Van: "[REDACTED]" <[REDACTED]@proxyz.nl>
Verzonden: woensdag 19 juni 2019 07:42
Aan: "[REDACTED]" <[REDACTED]@odijmond.nl>
Cc: "[REDACTED]" <[REDACTED]@ironmountain.nl>
Onderwerp: 14020: Iron Mountain - JW Lucasweg 35 - HAL 7
Bijlage(n): RE: 14020: Iron Mountain: HWA/VWA HAL 7, Hemelwater aansluiting Iron Mountain
Importance: High

From: "[REDACTED]" <[REDACTED]@haarlem.nl>
Sent: vrijdag 14 juni 2019 14:52
To: "[REDACTED]" <[REDACTED]@proxyz.nl>
Cc: "[REDACTED]" <[REDACTED]@proxyz.nl>
Subject: RE: 14020: Iron Mountain: HWA/VWA HAL 7
Attachments: 458832-2D-RIO-30003-V2.0.pdf

Client	DOMS CONSTRUCTION
Project	HAARLEM AMS 1B7
Subject	OVERVIEW FINAL DESIGN STORMWATER SEWER, OVERFLOW

Project number	458832	Drawing number	2D-RIJ-30003	Tender document	-	Scale	1:2000	Size	A0	Sheet	1	Total	1	Document type	DRAWING	Status	DRAFT
Date	09-03-2019	Document number	458832-2D-RIJ-30003

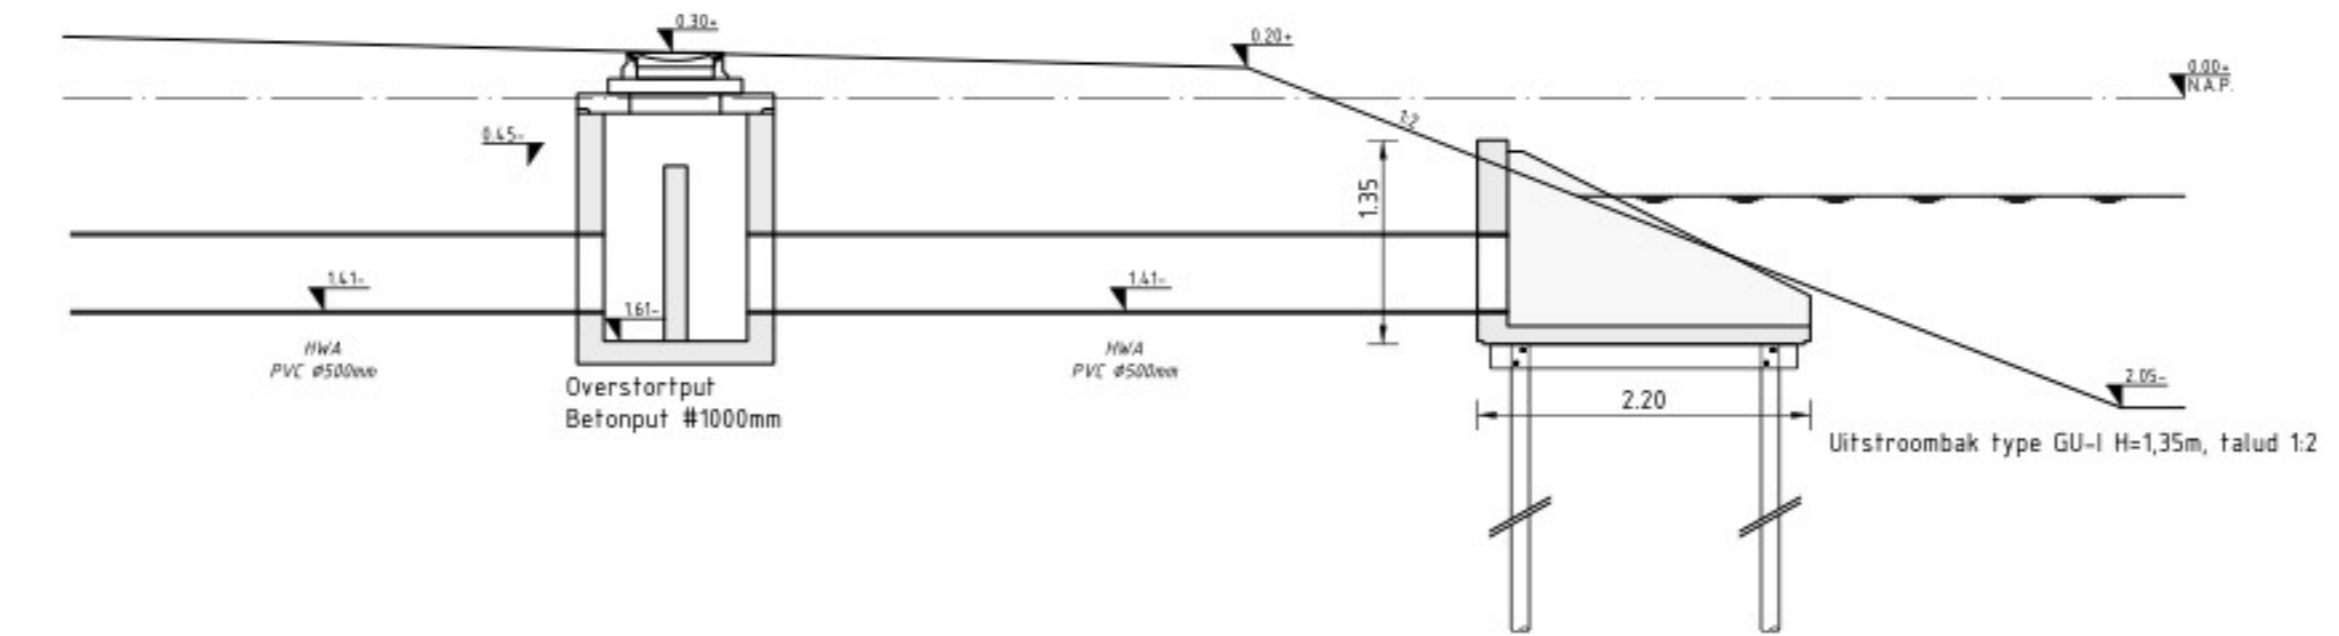
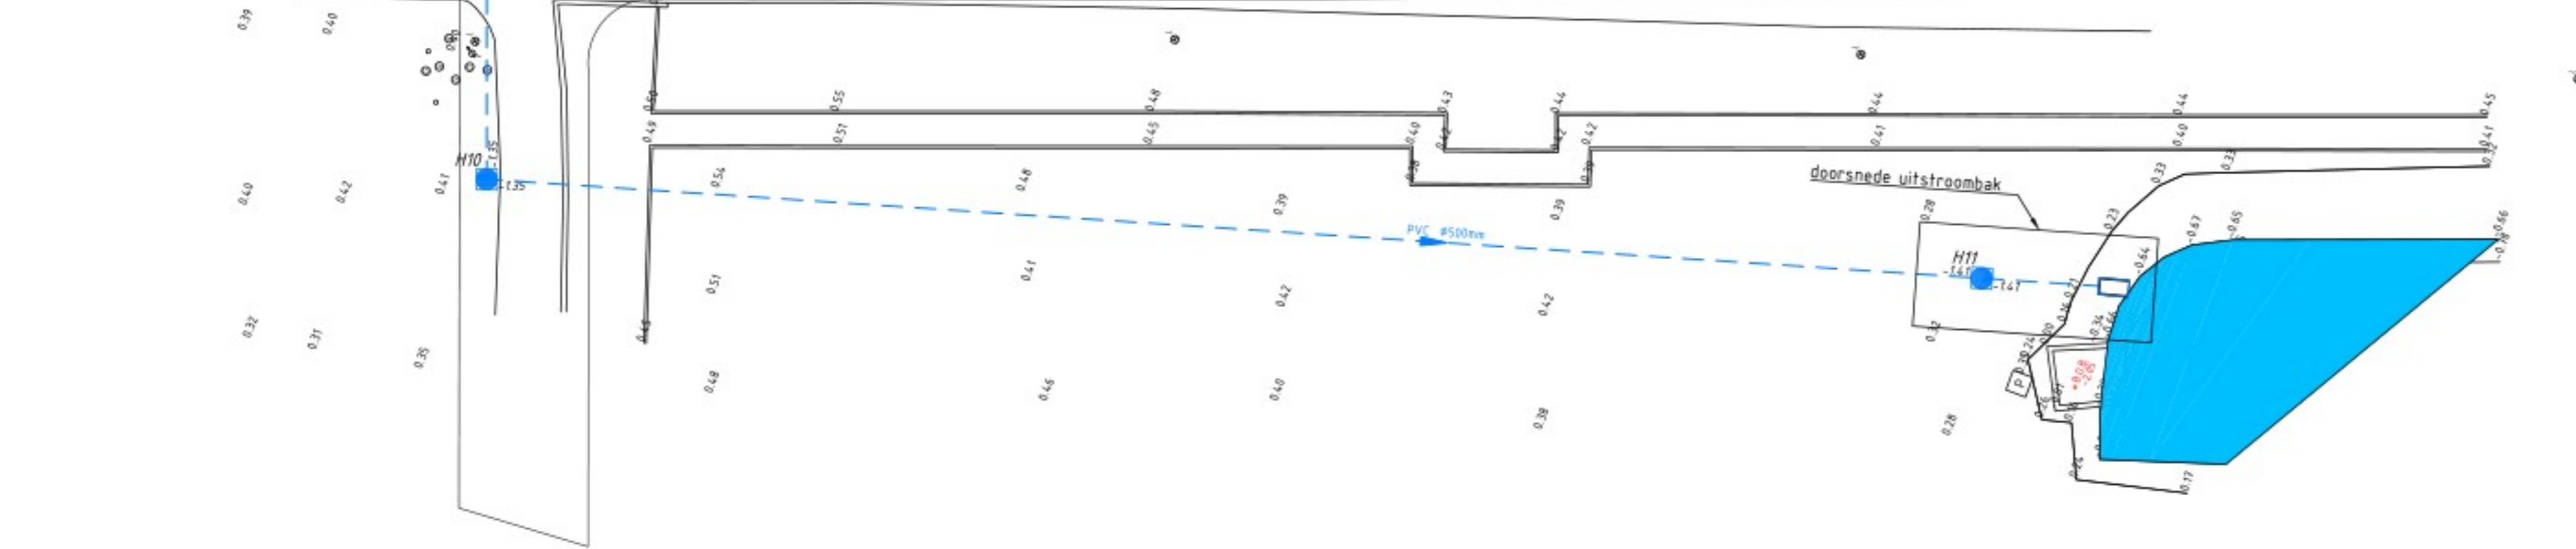
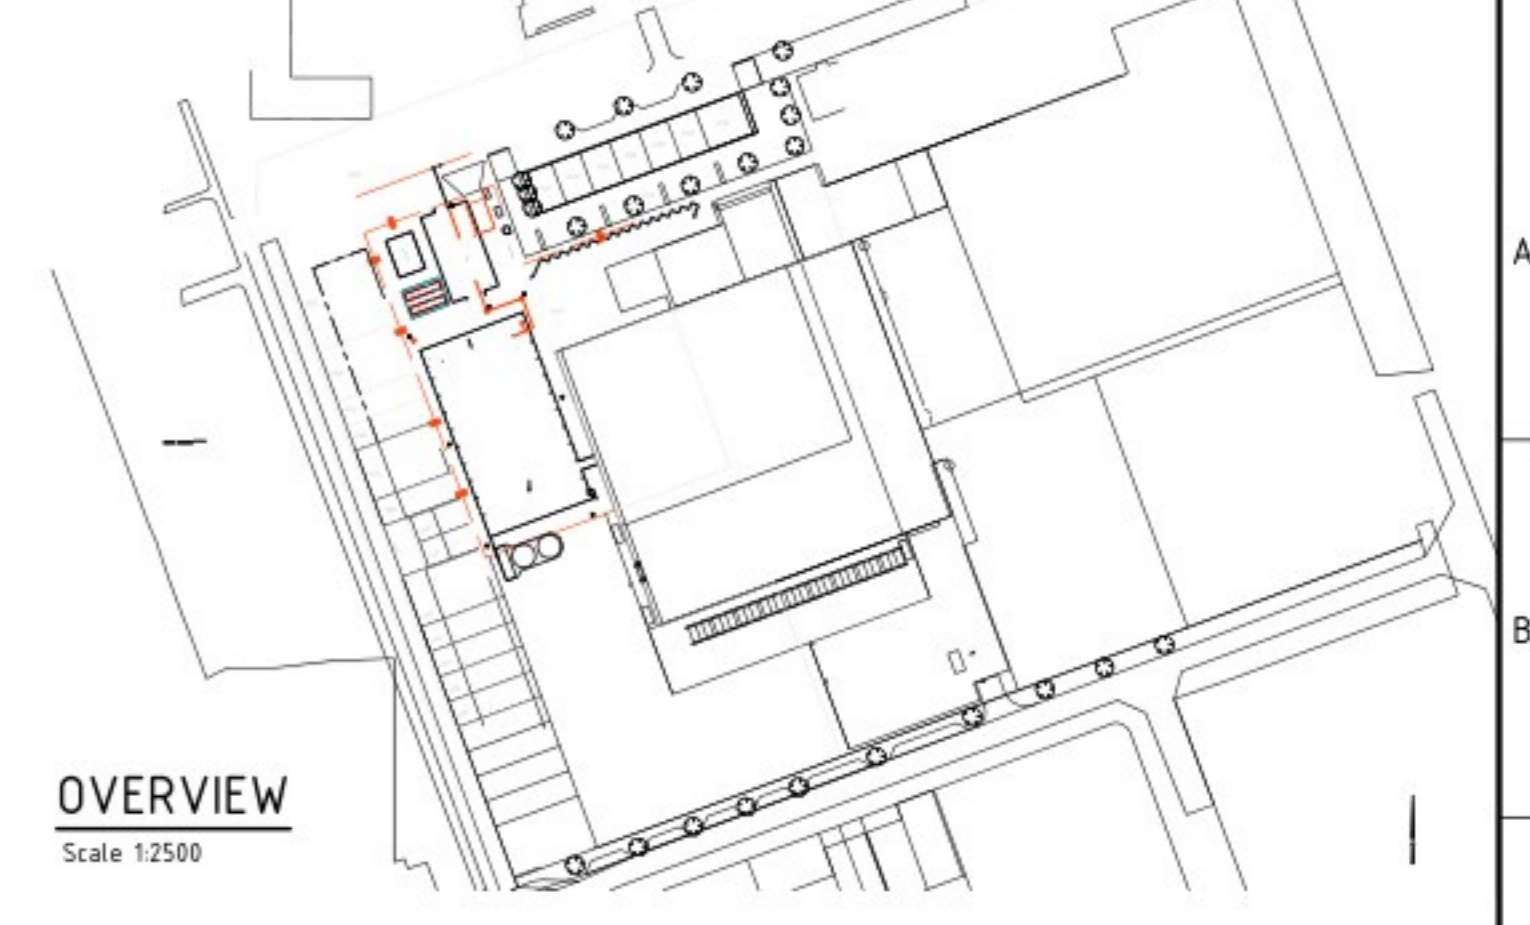
- Eergisteren sprak je over 2x 500 mm HWA leidingen. Op de tekening zie ik twee 500 mm leidingen die verbinding maken met dezelfde 500 mm leiding, maar uiteindelijk gaat er dus slechts één HWA-leiding naar de sloot. Komt er nou één 500 mm HWA leiding te liggen of twee?

- De leidingen staan momenteel ingetekend als PVC. Een rioolleiding op gemeentelijk terrein die groter is dan 400 mm dient uitgevoerd te worden in gewapend beton, sterkteklasse B45, milieuklasse 5b.

- Ik zie geen kabels en leidingen terug van de KLIC-melding. Zoals bekend passeren jullie een ontzettend dicht kabels en leidingen pakket. Maak inzichtelijk hoe jullie die gaan kruisen. De meeste fouten die ik tegenkom komen voort uit matige voorbereiding en gerommel tijdens de uitvoering.

- Bij de detailtekening staat bij de eindput een overstortmuur getekend. Die muur moet eruit. Een HWA-stelsel heeft geen overstortmuren.
- Voor de uitstroom hebben jullie een watervergunning nodig van het waterschap. Daar kan ik weinig in betekenen.
